Вопросы к Пятнице — этап 4, ПЗУ (7 моделей IFC)

Папка: **ЖД станция / Работа над ошибками / Пятница**. Модели сверены с ПД **Раздел ПД №4 Подраздел №1 Часть №1 ИЛО1.1 (Парк_ПЗУ)(1439_2025_4).pdf**, **Раздел ПД №4 Подраздел №2 Часть №1 ИЛО2.1 (СП_ПЗУ)(1439_2025_4).pdf** (+ DXF ИЛО1.1, ИЛО2.1) и РД **21_1439_2025_4-ГП.ДП (Парк) 26.09.24.pdf**, **24_1439_2025_4-ГП.СП (Стрелки) 26.09.24.pdf**. Проверено: отметки (точечные, проектные горизонтали, 0.000 зданий, уклоны), посадка зданий, бортовой камень, состав слоёв, атрибуты, структура, цвета.

Узел ПД и разрез модели Ч5 по бортовому камню. Так же — в Ч1, Ч2, Ч6, Ч7.

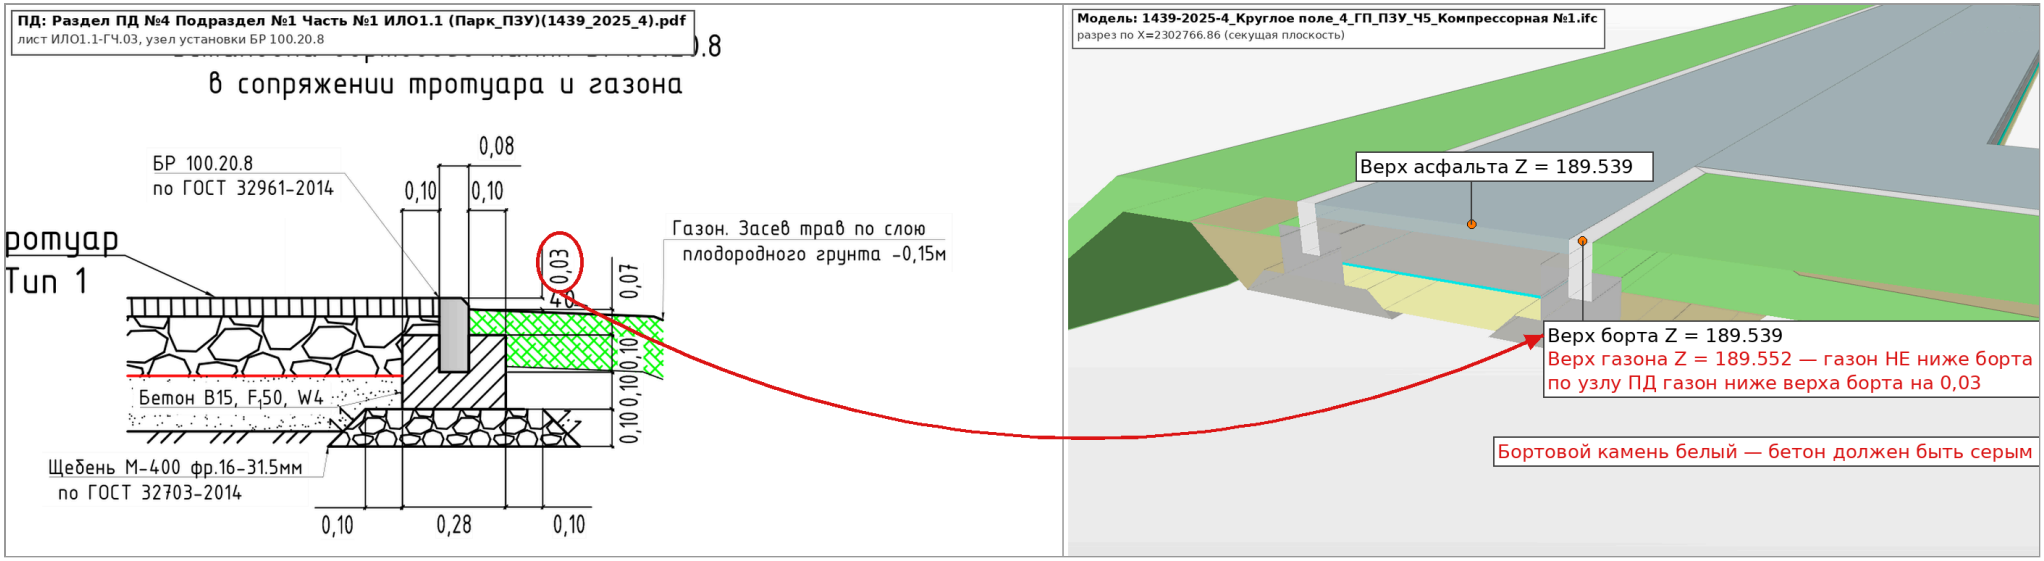
1. **Названия.** Файлы названы по одной компрессорной. Название необходимо давать по локации площадки относительно стрелочных переводов / горловины Парка (см. таблицу выше). Номера «Компрессорная №1…№6» к тому же не совпадают с номерами позиций в ПД (компрессорные по ПД — поз. 1, 6, 11 в ИЛО2.1 и поз. 6, 12 в ИЛО1.1).
2. **Бортовой камень установлен без перепада.** По узлу ПД верх БР 100.20.8 в уровень с тротуаром/отмосткой, газон ниже верха борта на 0,03 м. Во всех пяти моделях газон в уровень с бортом (местами выше). Внести правки.
3. **Цвета элементов.** Бортовой камень белый — бетон серый, исправить цвет бордюров. Номера цветов сверить с EIR.

Тип 1 по ПД и атрибуты слоёв в модели Ч5 (те же значения в Ч1, Ч2, Ч6, Ч7).

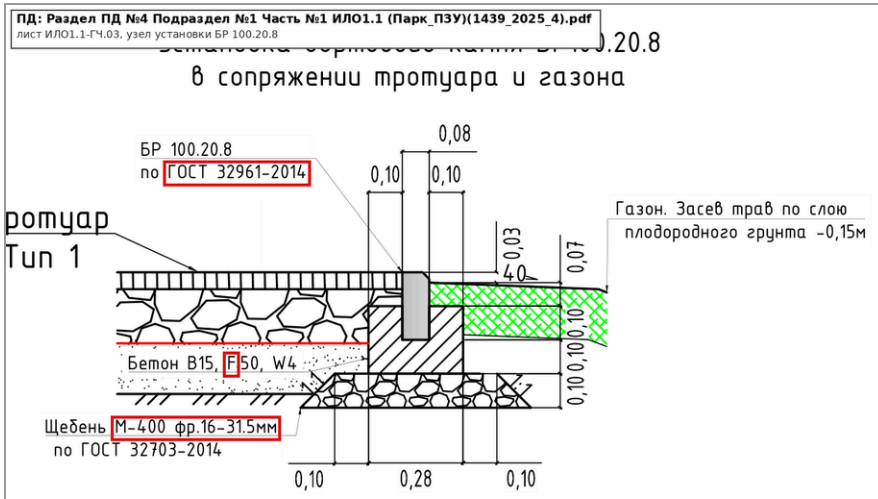
4. **Атрибуты по материалам не соответствуют ПД и ВОР** (одинаково во всех пяти моделях):
   - покрытие: «битум БНД 70/100, ГОСТ 33133-2014» → по ПД битум **PG 64-22, ГОСТ Р 58400.1-2019**; вместо «подгрунтовки битумом» по ПД розлив битумной эмульсии ЭБДК-Б (ГОСТ Р 58952.1-2020);

- основание: «щебёночно-гравийно-песчаное С4», материал «щебень фр. 31,5–63» → по ПД **щебень М600 фр. 16–31,5 мм, ГОСТ 32703-2014**; опечатка «песчанное»;

- песок: в имени «очень мелкий», в материале «Песок мелкий» → по ПД **песок очень мелкий, Кф > 1 м/сут, ГОСТ 32824-2014**;
   - бортовой камень: в имени ГОСТ 32961-2014, в «Обозначении стандарта» ГОСТ 6663-91;

Набор (Pset)	Свойство	Значение
Элемент	Класс IFC	IFCBUILDINGELEMENTPROXY
Элемент	Name	$ (пусто)
EIR SEZ ALAB...	Марка	А5Вл
EIR SEZ ALAB...	Обозначение стандарта	ГОСТ Р 58406.2-2020, ГОСТ 33133-2014 **по ПД: ГОСТ Р 58406.2-2020, ГОСТ Р 58400.1-2019**
EIR SEZ ALAB...	Толщина	0.05
EIR SEZ ALAB...	Объем	2.517
EIR SEZ ALAB...	Тип конструкции	Покрытие
EIR SEZ ALAB...	Площадь	50.4
EIR SEZ ALAB...	Уровень	Этаж 01
EIR SEZ ALAB...	Шифр проекта	4.3.1. 1439-2025-4-ИЛО2.1 **по тому «Раздел 4, Подраздел 2, Часть 1 ИЛО2.1» должно быть 4.2.1**
EIR SEZ ALAB...	Имя	Покрытие асфальтобетонное А5Вл с подгрунтовкой битумом БНД ... **по ПД: розлив битумной эмульсии ЭБДК-Б (ГОСТ Р 58952.1-2020), а не «подгрунтовка битумом»**
EIR SEZ ALAB...	Материал	Асфальтобетон А5Вл, битум БНД 70/100 **по ПД: асфальтобетон А5Вл на битуме PG 64-22 (ГОСТ Р 58406.2-2020, ГОСТ Р 58400.1-2019)**

Набор (Pset)	Свойство	Значение
Элемент	Класс IFC	IFCBUILDINGELEMENTPROXY
Элемент	Name	$ (пусто)
EIR SEZ ALAB...	Марка	М600
EIR SEZ ALAB...	Обозначение стандарта	ГОСТ 32703-2014
EIR SEZ ALAB...	Толщина	0.16
EIR SEZ ALAB...	Объем	7.358
EIR SEZ ALAB...	Тип конструкции	Основание
EIR SEZ ALAB...	Площадь	46
EIR SEZ ALAB...	Уровень	Этаж 01
EIR SEZ ALAB...	Шифр проекта	4.3.1. 1439-2025-4-ИЛО2.1
EIR SEZ ALAB...	Имя	Основание щебеночно-гравийно-песчанное С4 М600 h-0.16м **по ПД: «щебень», а не щебёночно-гравийно-песчаная смесь С4; опечатка «песчанное»**
EIR SEZ ALAB...	Материал	Щебень фракции 31.5-63 мм М600 **по ПД: щебень М600 фр. 16-31,5 мм по ГОСТ 32703-2014**

Набор (Pset)	Свойство	Значение
Элемент	Класс IFC	IFCBUILDINGELEMENTPROXY
Элемент	Name	$ (пусто)
EIR SEZ ALAB...	Марка	-
EIR SEZ ALAB...	Обозначение стандарта	ГОСТ 32824-2014
EIR SEZ ALAB...	Толщина	0.15
EIR SEZ ALAB...	Объем	5.985
EIR SEZ ALAB...	Тип конструкции	Основание
EIR SEZ ALAB...	Площадь	39.867
EIR SEZ ALAB...	Уровень	Этаж 01

EIR SEZ ALAB...	Шифр проекта	4.3.1. 1439-2025-4-ИЛО2.1
EIR SEZ ALAB...	Имя	Слой подстилающий из песка очень мелкого h-0.15м
EIR SEZ ALAB...	Материал	Песок мелкий **по ПД: песок очень мелкий, Кф > 1 м/сут, ГОСТ 32824-2014**

Шифр проекта по всем 7 моделям.

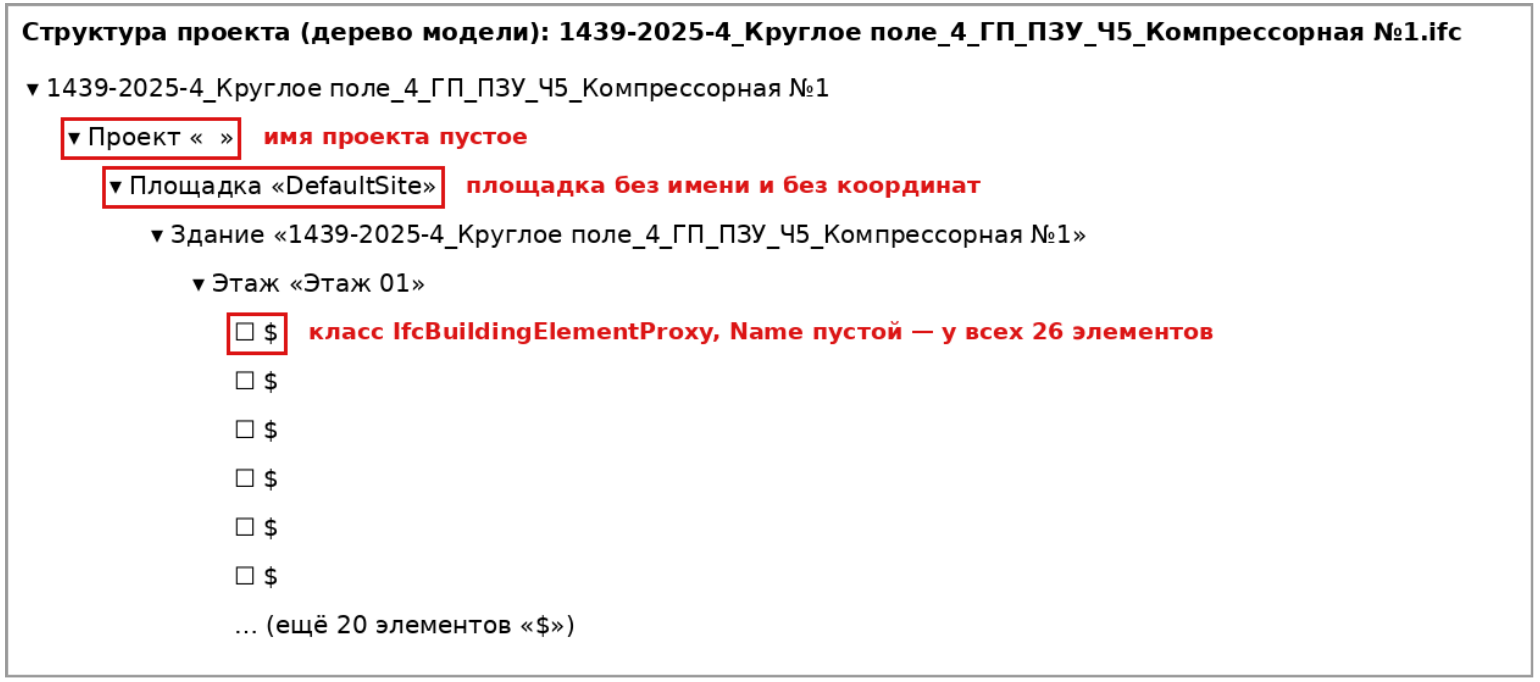
6. **Атрибут «Шифр проекта»** не соответствует номеру тома: Ч5, Ч6 — «4.3.1», должно быть 4.2.1 (Раздел 4, Подраздел 2, Часть 1 ИЛО2.1); Ч7 — «1439-2025-3-ИЛО2.1-02» (этап 3 и другой формат).
7. **Обязательные атрибуты.** У каждого элемента в наборе «EIR SEZ ALABUGA» должны быть: «Шифр проекта», «Name», «Material», «Уровень». Во всех моделях (Ч1–Ч7, а также 1439-2025-3_…_Ч3_Участок здания табельной и 1439-2025-5_…_Ч1, Ч2) атрибутов **«Name» и «Material» нет** — вместо них заведены «Имя» и «Материал». Переименовать атрибуты по EIR (п. 4.3, 4.4).
8. **Структура проекта.** Отсутствуют классы и имена элементов: все элементы IfcBuildingElementProxy с пустым Name («$»), имя проекта пустое, площадка «DefaultSite», IfcMaterial не назначены.

Файл модели	Шифр проекта в модели	Должно быть (по тому ПД)
1439-2025-4_Круглое поле_4_ГП_ПЗУ_Ч1_Компрессорная №4.ifc	4.1.1. 1439-2025-4-ИЛО1.1	4.1.1. 1439-2025-4-ИЛО1.1
1439-2025-4_Круглое поле_4_ГП_ПЗУ_Ч2_Компрессорная №6.ifc	4.1.1. 1439-2025-4-ИЛО1.1	4.1.1. 1439-2025-4-ИЛО1.1
1439-2025-4_Круглое поле_4_ГП_ПЗУ_Ч3_Площадка водоподготовки.ifc	4.1.1. 1439-2025-4-ИЛО1.1	нет ПД в составе материалов
1439-2025-4_Круглое поле_4_ГП_ПЗУ_Ч4_Площадка ЛОС.ifc	4.1.1. 1439-2025-4-ИЛО1.1	нет ПД в составе материалов
1439-2025-4_Круглое поле_4_ГП_ПЗУ_Ч5_Компрессорная №1.ifc	4.3.1. 1439-2025-4-ИЛО2.1	4.2.1. 1439-2025-4-ИЛО2.1
1439-2025-4_Круглое поле_4_ГП_ПЗУ_Ч6_Компрессорная №2.ifc	4.3.1. 1439-2025-4-ИЛО2.1	4.2.1. 1439-2025-4-ИЛО2.1
1439-2025-4_Круглое поле_4_ГП_ПЗУ_Ч7_Компрессорная №3.ifc	1439-2025-3-ИЛО2.1-02	4.2.1. 1439-2025-4-ИЛО2.1

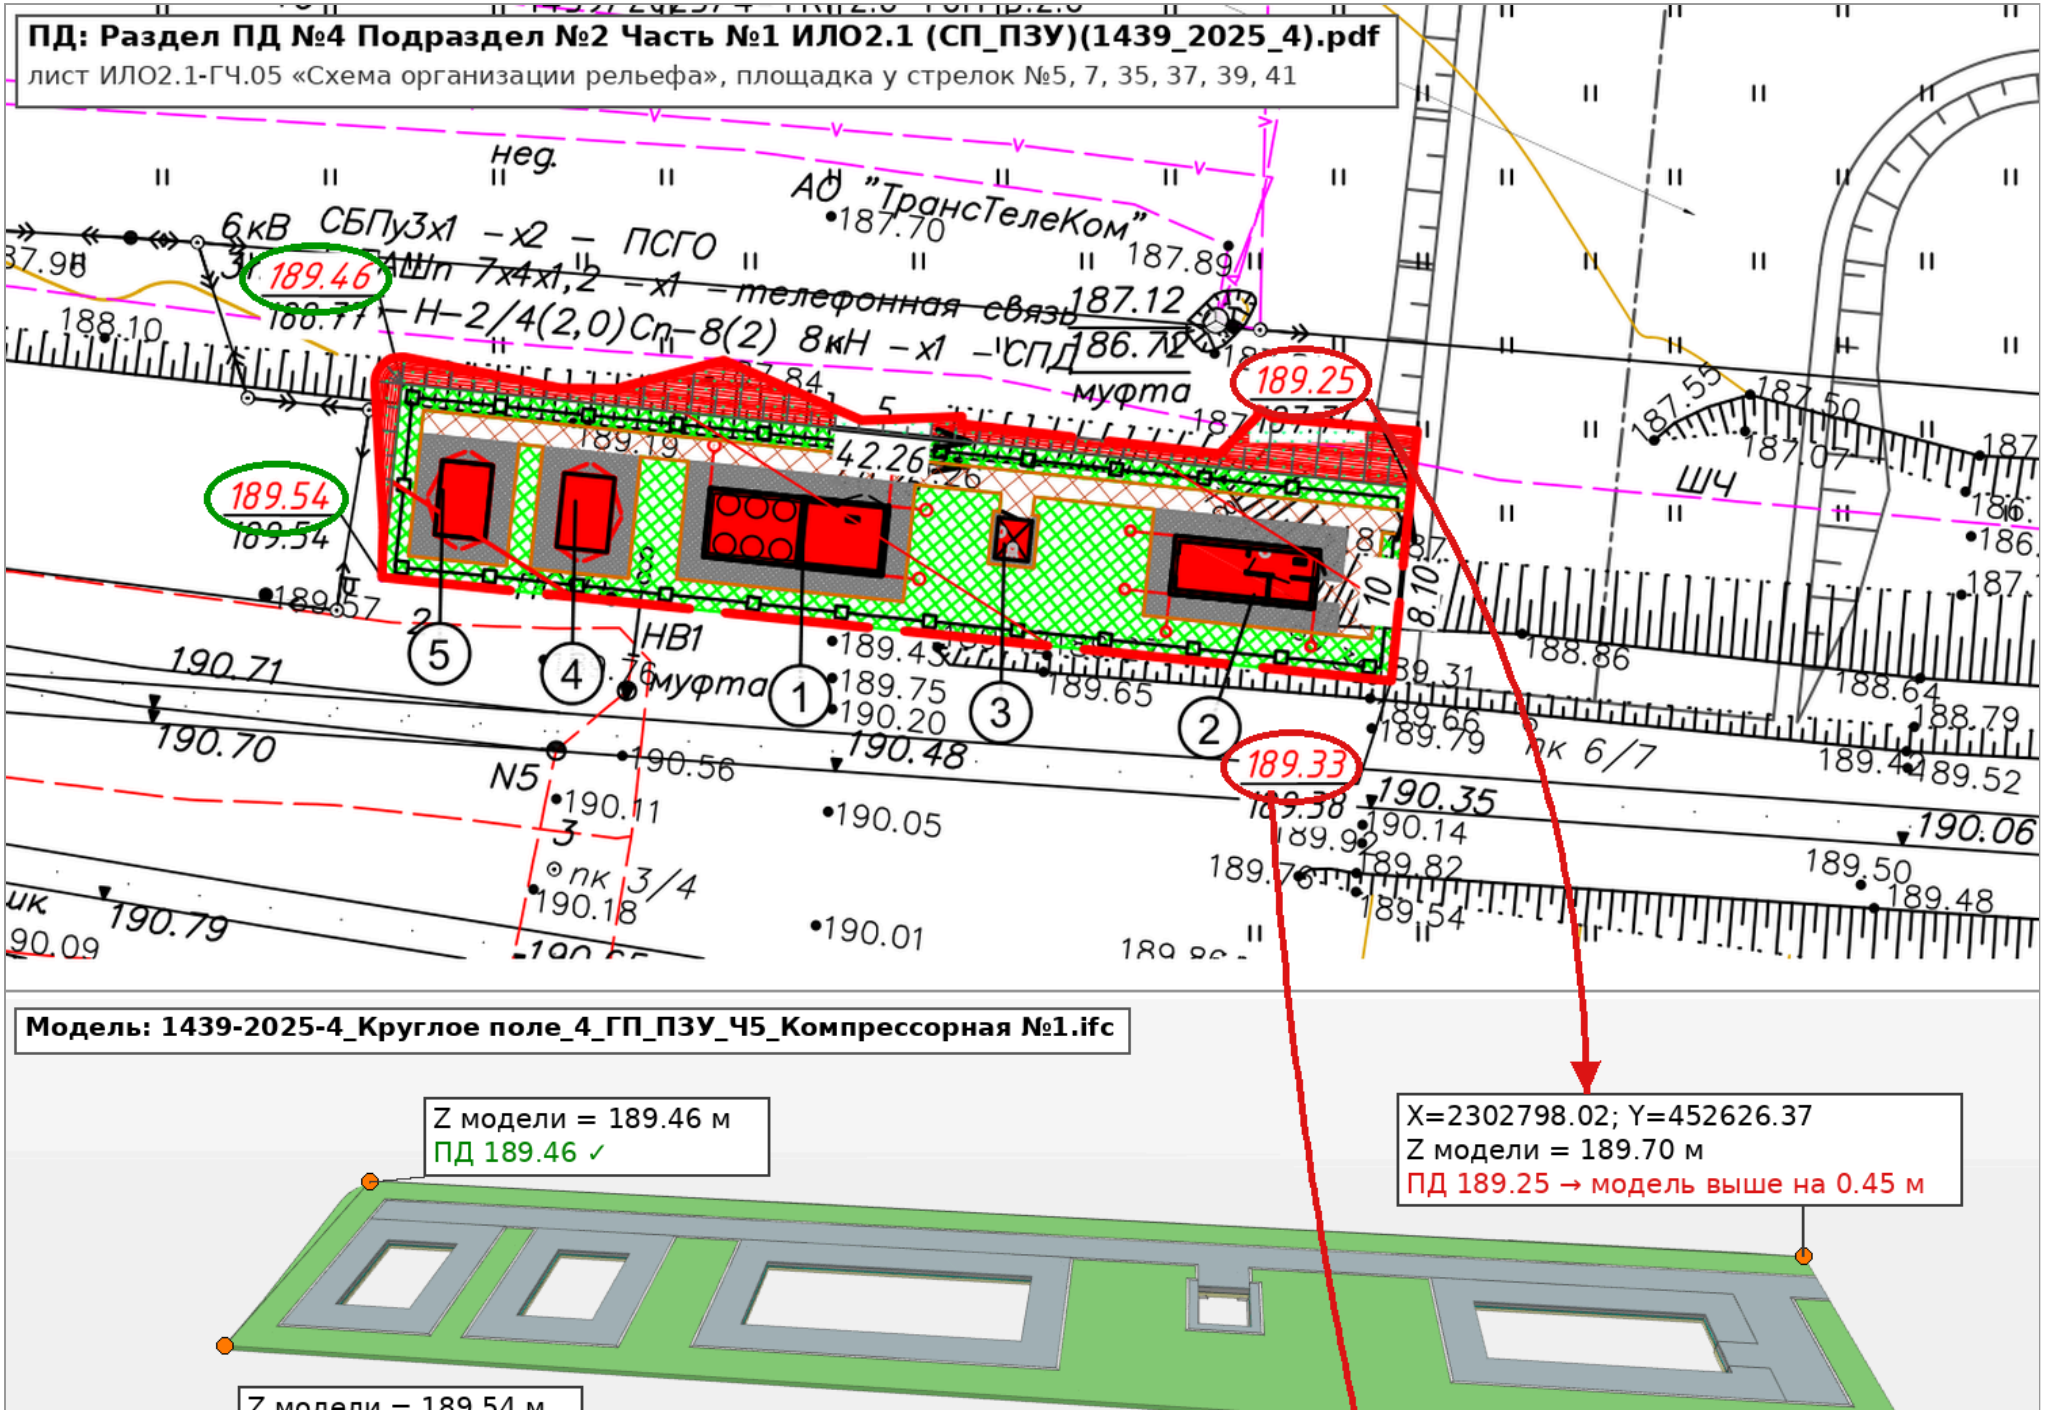
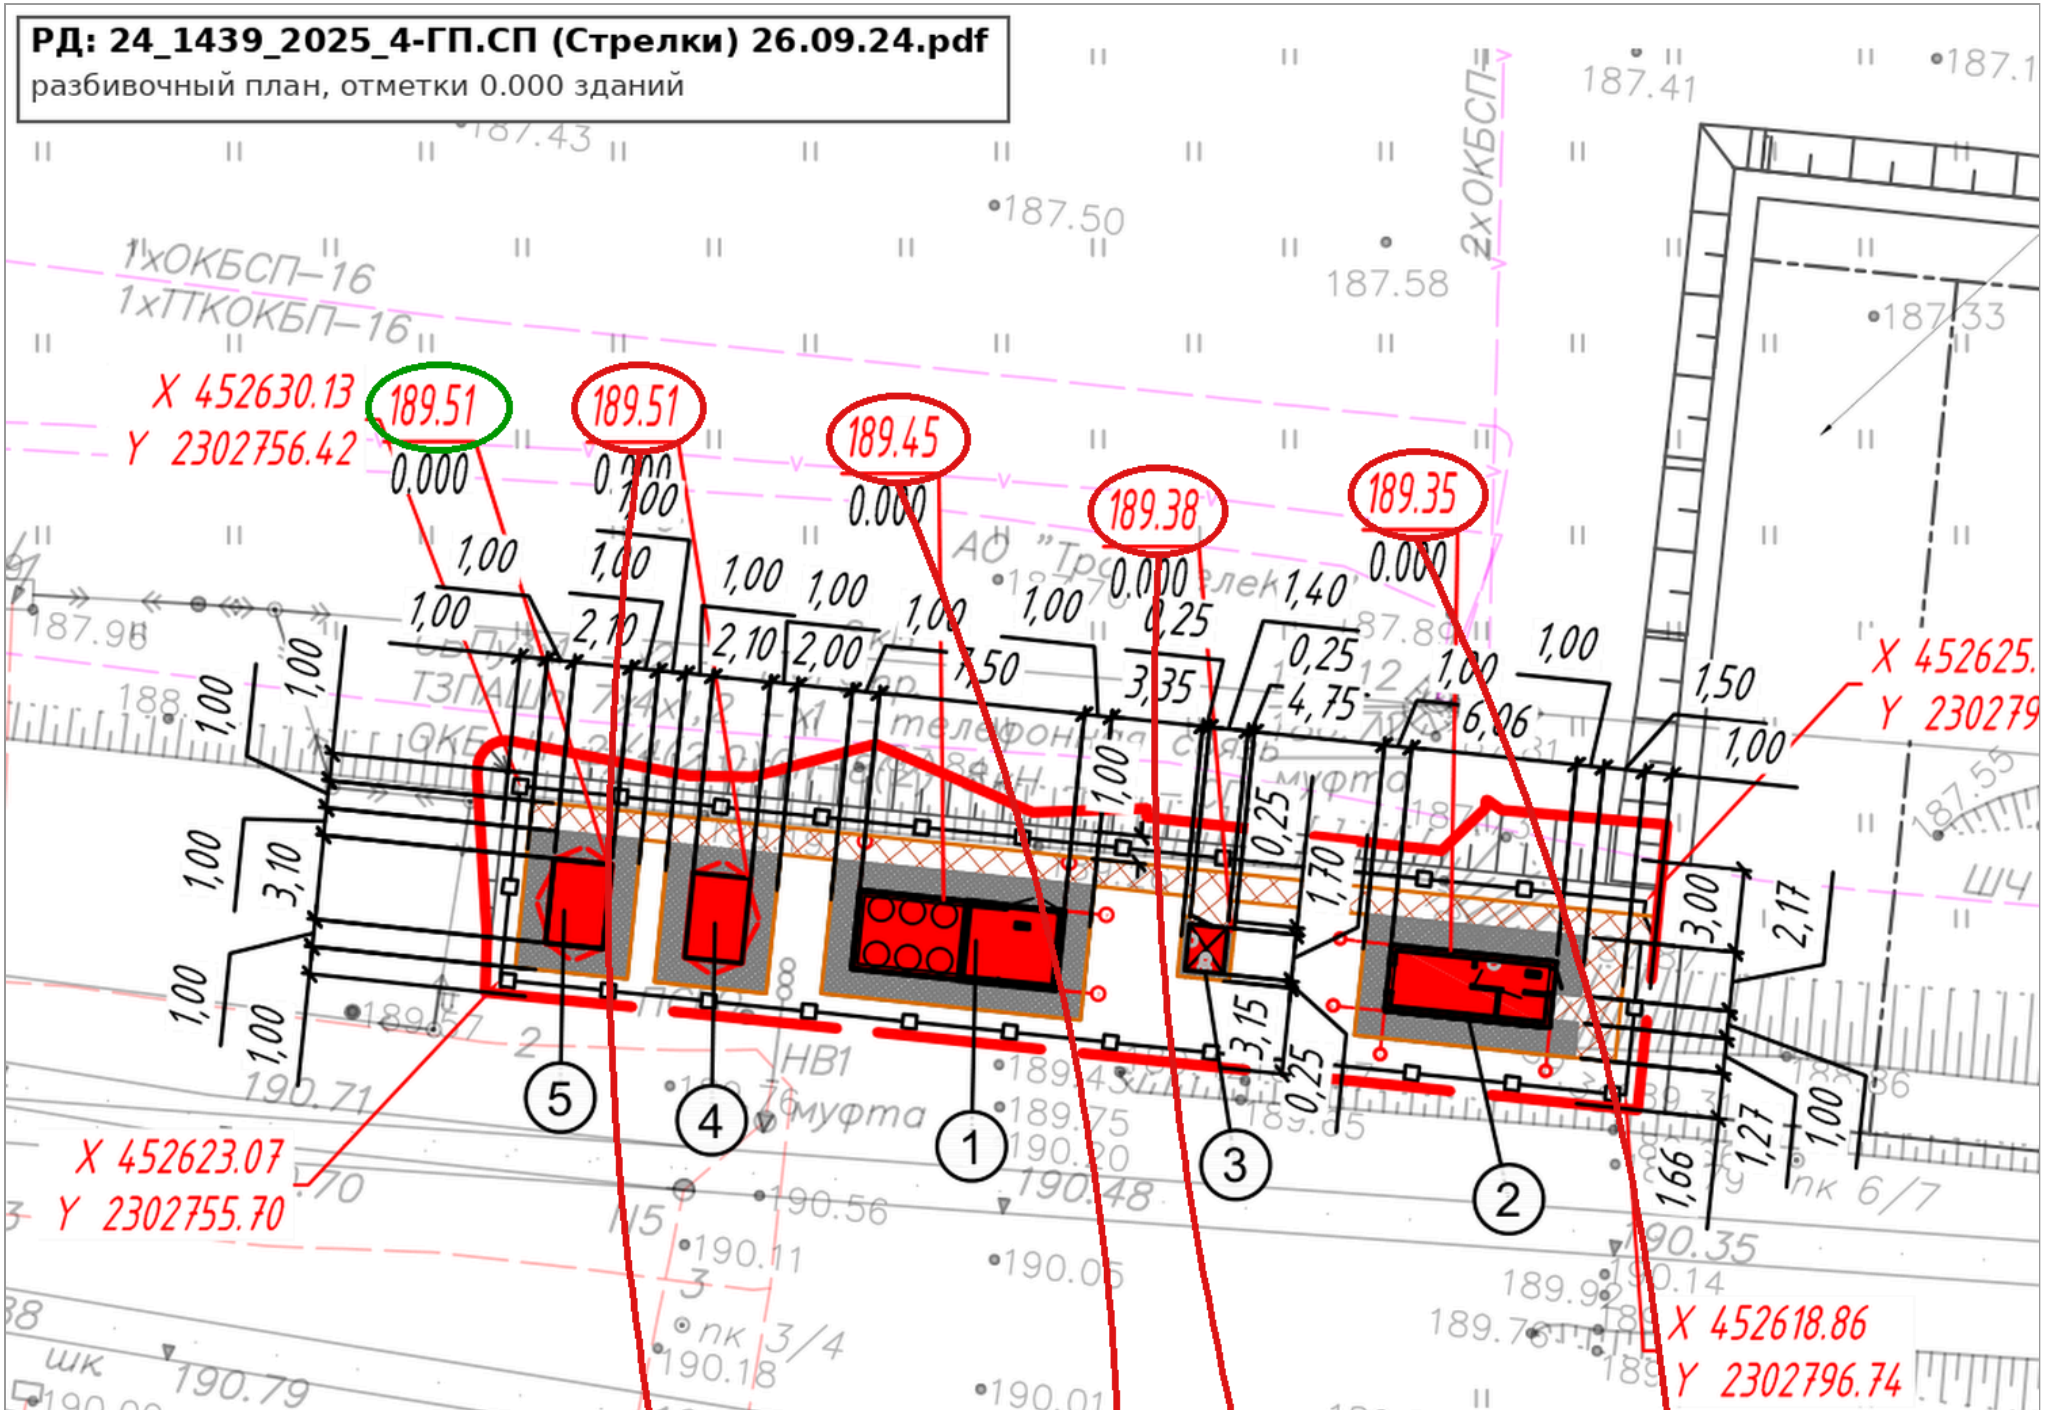
1. **Рельеф площадки не соответствует ПД.** Восточная часть площадки поднята на **+0,45 м** (углы 189,70 / 189,78 при проектных 189,25 / 189,33), западные углы совпадают. По ПД площадка падает на восток 5–6‰, в модели — поднимается на восток. Расхождение с проектными горизонталями — на ~60% площади. Внести правки.
2. **Здания засыпаны.** Отметка поверхности у зданий выше 0.000 по РД: поз. 2 (пункт обогрева) +0,37 м, поз. 3 (туалет) +0,27 м, поз. 1 (компрессорная) +0,18 м, поз. 4 (ТП) +0,06 м. Отметки выборочной площадки зданий не соответствуют документации.
3. Из-за подъёма откос на севере выходит за границу благоустройства (~18 м²).
4. Геотекстиль: в атрибуте «Площадь» 146,7 м² (объём 0,44), по геометрии 44,0 м².
5. Шифр «4.3.1» → 4.2.1 (см. общий п. 6).

ПД 189.54 ✓
X=2302797.19; Y=452618.31
Z модели = 189.78 м
ПД 189.33 → модель выше на 0.45 м
